# 第1章 整備形態の選定基準に関する問題

ところが、初版ガイドライン(国土交通省 et al., 2012, p.I-8)が示す整備形態の選定基準は、ガイドラインの検討過程に資料の看過や誤った解釈などが有り、現在の諸外国の基準に照らして妥当とは言えない。改定ガイドライン(国土交通省 et al., 2016, p.I-16)では更に暫定形態という名目で通行空間の構造的、視覚的な分離を求める範囲をそれぞれ縮小しており、ガイドラインに依拠して整備される道路を通行する自転車利用者の事故リスクの再上昇が懸念される。

なお、ガイドラインは初版、改定版ともに、個々の記述について根拠資料を(僅かな例外を除いて)明示しないという、技術書としての根本的な欠陥を有している。この為、本意見書では、検討委員会での配布資料、委員会メンバーの有識者の発表論文、及びガイドラインの序文(国土交通省 et al., 2012, p.2; 国土交通省 et al., 2016, pp.1-2)で言及された国土技術政策総合研究所の調査を、ガイドラインの記述に影響したものと見做し、その内容の不備を指摘するという方法を採用する。

図-2 海外基準における車道で物理的分離が必要な領域

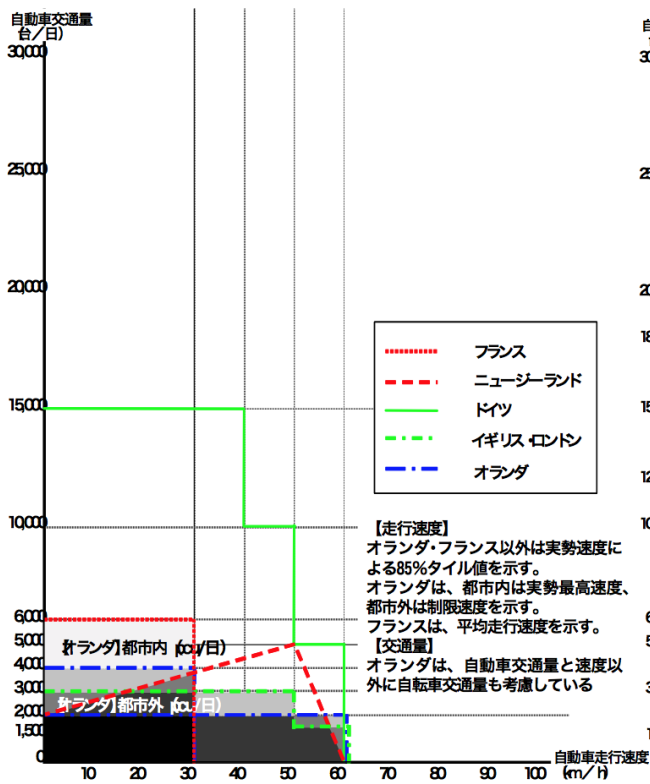
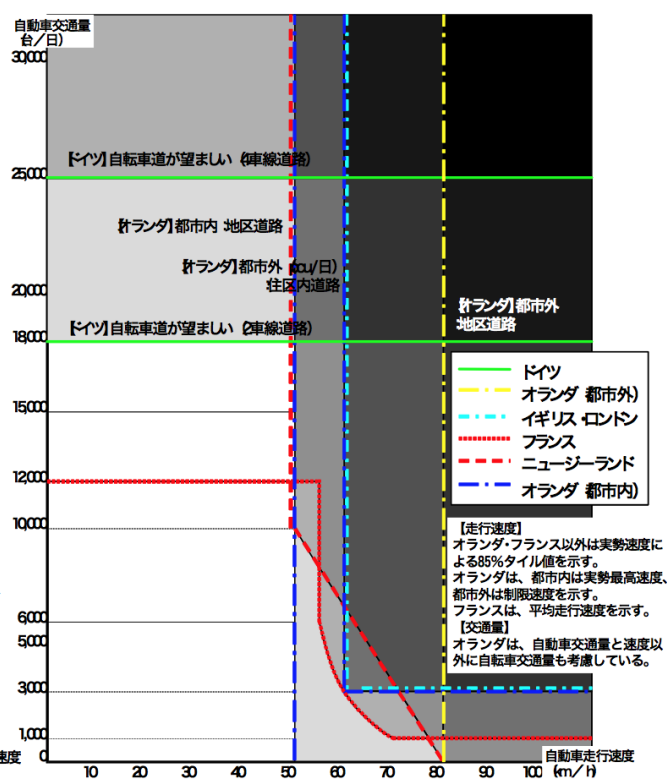
このうち図-2からは、車の速度が50 km/h以下でも車の交通量が12,000台/日(フランス基準)や18,000台/日(ドイツ2車線道路基準)を超える場合は分離が必要とする指針が存在する事を諸田らが把握していた事が分かるが、完成したガイドライン(国土交通省 et al., 2016, p.I-11)にはそれが反映されていない。

また、諸田 et al. (2009) は「自転車レーンや車道部での混合通行など、簡易で現実的な整備手法も選択肢として考えていく」事を目的として明言している研究で、その予定された結論に不都合な情報を遮断する形で海外基準の説明や総括を行っており、原典の内容を正確に伝えていない。

図-2 自転車と自動車の構造的分離・空間共有に関する閾値の比較

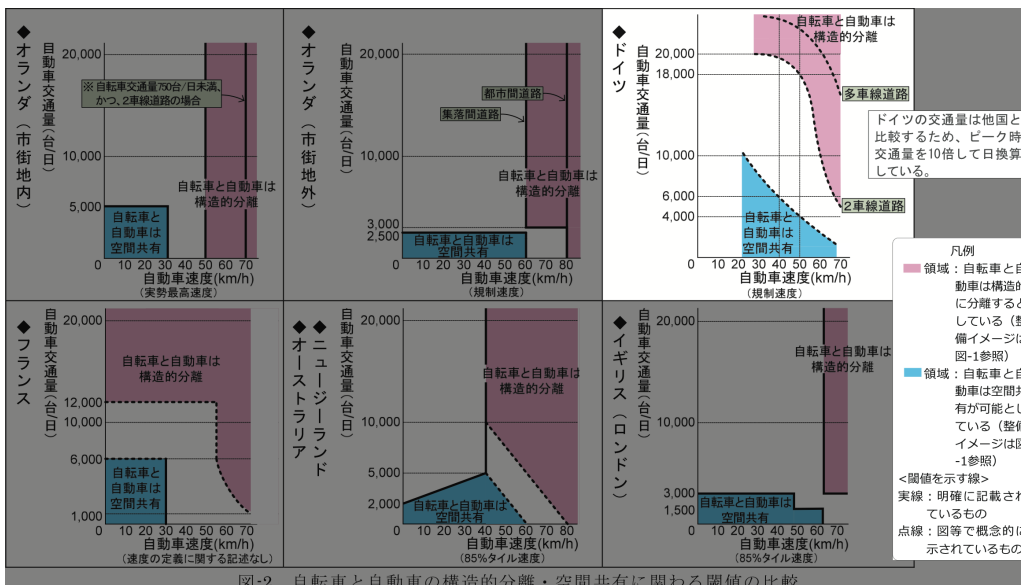
この説明は、構造分離が必要な範囲を狭く説明している点で誤りと推測される。原典が入手できなかった為、小林 et al. (2013) と同じく FGSV の *Empfehlungen für Radverkehrsanlagen* を引用したケルン市の資料 (Peter Gwiasda, 2014, p.3) からの推測になるが、領域 I から IV で求められるそれぞれの整備形態は、

であり、時速 30km/h から 50km/h の範囲も含まれる領域 II で既に車からの構造的分離 (自転車の通行を許可する歩道、通行義務の無い自転車道) を選択肢に含めている。これを念頭に置いて小林 et al. (2013, p.37) の図を見ると、

ピンク色の領域が原典において意味するのは**構造的な分離が必須で、それ以外の選択肢を許容しない範囲**であり、**構造的な分離が選択肢の一つに含まれる領域**ではない事分かる。

図-2 海外基準における車道で物理的分離が必要な領域

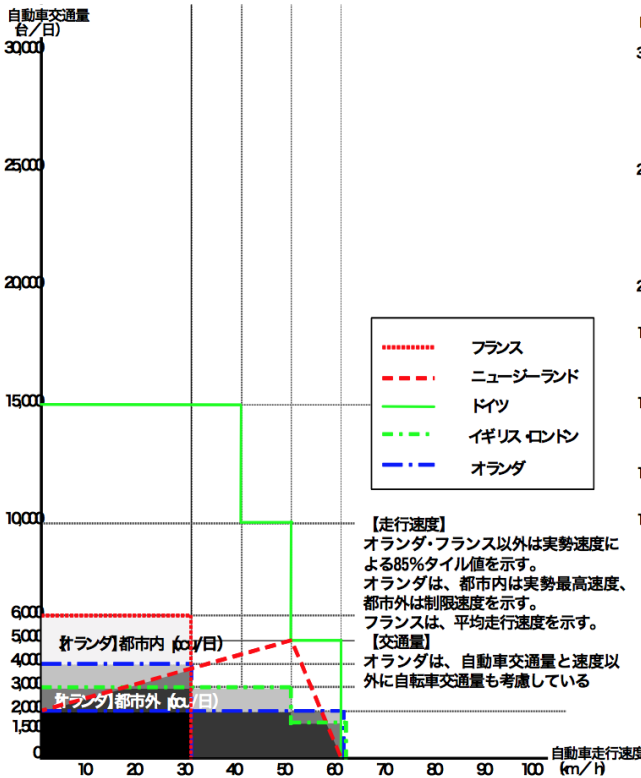
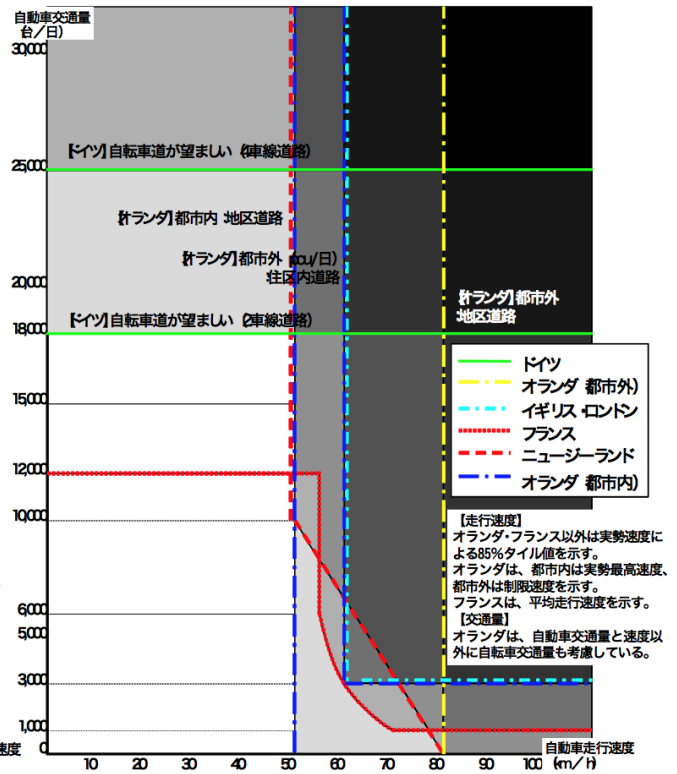
※図中の「オランダは、都市内は実勢最高速度」とあるのは「制限速度」の誤りである。詳しくは後述する。

その2領域に挟まれた中間領域については特に注記をせず、論文の総括部分で「国により判断が分かれるが、車線分離(幅広路肩 or 自転車レーン)が選択肢にある」と説明している。しかしこれは誤りである。

オランダでは Duurzaam Veilig (Sustainable Safety) という思想に基づいて道路ネットワークの階層が3種類に整理・集約されており、道路の構造基準や規制速度もその階層に合わせて標準化されている。市街地の一般道について言えば規制速度は基本的に 15, 30, 50, 70 km/h の4種類のみであり、30km/h超、50km/h未滿の領域については、オランダの選定基準は何も述べていないと捉えるのが正しい。諸田 et al. (2009) の図と説明が含意する、30 km/h 以下が混合、30~50 km/h が視覚的分離、50 km/h 以上が構造的な分離との解釈は誤りである。

#### ■ 事故件数の整備前後の比較

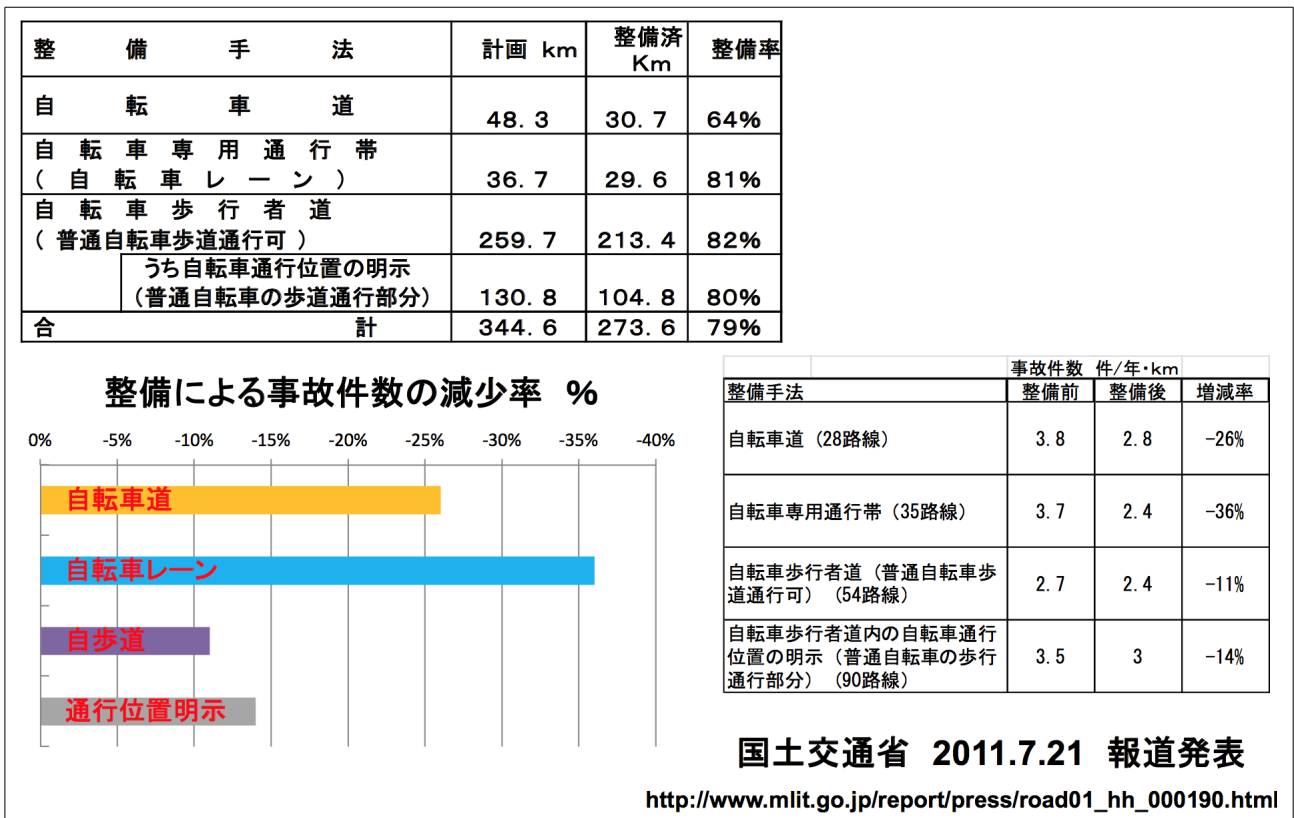
しかし、国土交通省によるモデル地区の検証資料は以下に示すとおり、研究デザイン、データ処理、発表の各段階に問題を抱えており、論拠として無効である。

第1に、比較の基準となる対照群（整備を行なわなかった路線）が用意されていない。モデル地区の整備路線での事故減少も、インフラ整備に因るものではなく、単に同時期の全国的な自転車関連事故の減少（警察庁、2016-03-30-a, p.30）を映したものであるという可能性が有る。

第2に、歩行者と車の交通量が示されていない。自転車通行空間の整備と同時期にそれらが増減していた場合、自転車関連事故の減少率の差は純粋にインフラ整備に因るものとは言えなくなる。

### ○ 自動車速度と自転車専用通行帯利用率

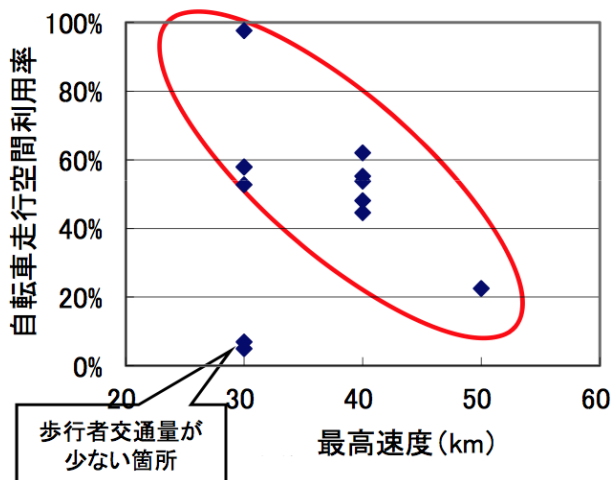
検討委員会の配布資料 (検討委員会, 2011-11-f, p.14) に掲載されたモデル地区フォローアップ調査の結果には、自転車レーンの利用率が車の規制速度と反比例して低下し、40 km/h 制限の道路では40~60%台、50 km/h 制限では20%台に落ち込んでいた事が示されている。

この結果からは、ガイドラインが自転車レーンの標準的な整備環境とする規制速度 50 km/h の路線はおろか、40 km/h の路線でも、単なる視覚的な分離では利用者の安心感の要求に応えるには不十分であると考えられる。
